燃料試験施設の 核燃料物質使用変更許可申請について

令和4年8月31日

国立研究開発法人日本原子力研究開発機構
原子力科学研究所 臨界ホット試験技術部

加熱炉(既製品)の仕様

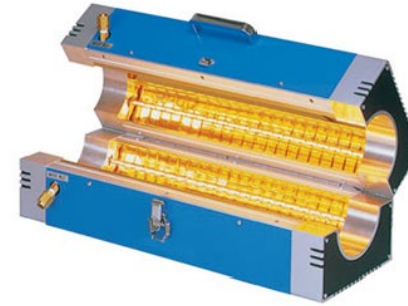
LOCA試験装置の試験条件(加熱温度)の記載内容を以下のとおり変更する。

変更前：1200°C

変更後：1250°C

なお、LOCA試験装置に設けられた加熱炉(既製品、最大加熱温度：1400°C)の仕様内の変更のため、装置の物理的な改造は行わない。

試験条件(加熱温度)の変更についても、加熱炉(既製品)の仕様内の変更であるため影響はない。

また、当該加熱炉は、仕様上の最大温度(1400°C)まで昇温し、想定される試験時間(10分間)保持した場合であっても、加熱炉外側面の最高温度は約40°C～50°C程度に留まるため、セル設備への影響はない。
